Gowin Arora Product Errata

Issues

Figure 1

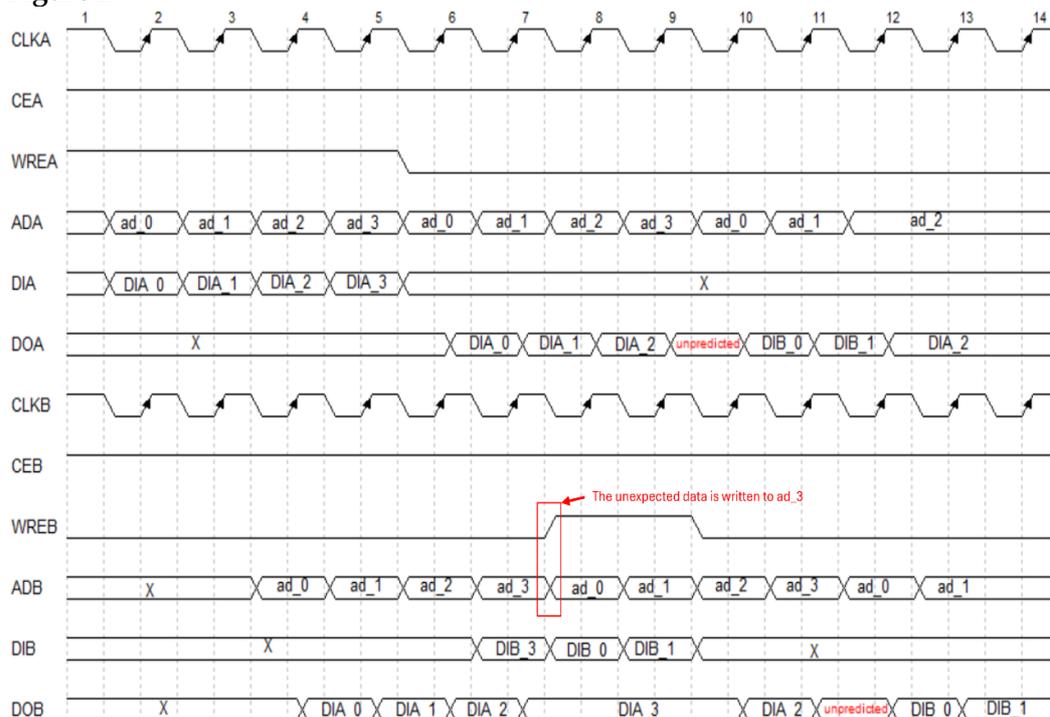
在 SP/DP 的所有写模式中，当数据位宽为 1、2、4、8 或 9 时，读写操作时会将无效数据写入最后一个有效读地址。

以 DP(正常写，旁路读)为例，在端口 B 的读写操作中，当读写控制 WREB 从 0 到 1 转换时，无效数据被写入最后一个有效的读地址 `ad_3`。这将导致在后续操作中从 `ad_3` 读取无效数据。

对第一个有效的写地址进行预读。以 Figure 1 为例，对其进行修改。为了防止非预期数据写入最后一个有效的读地址 `ad_3`，在读转写期间，需要对第一个有效的写地址 `ad_0` 进行预读。这确保了 `ad_3` 不会被非预期的数据覆盖，并确保预期的数据成功写入 `ad_0`。有关详细的时序图，详见 Figure 2。
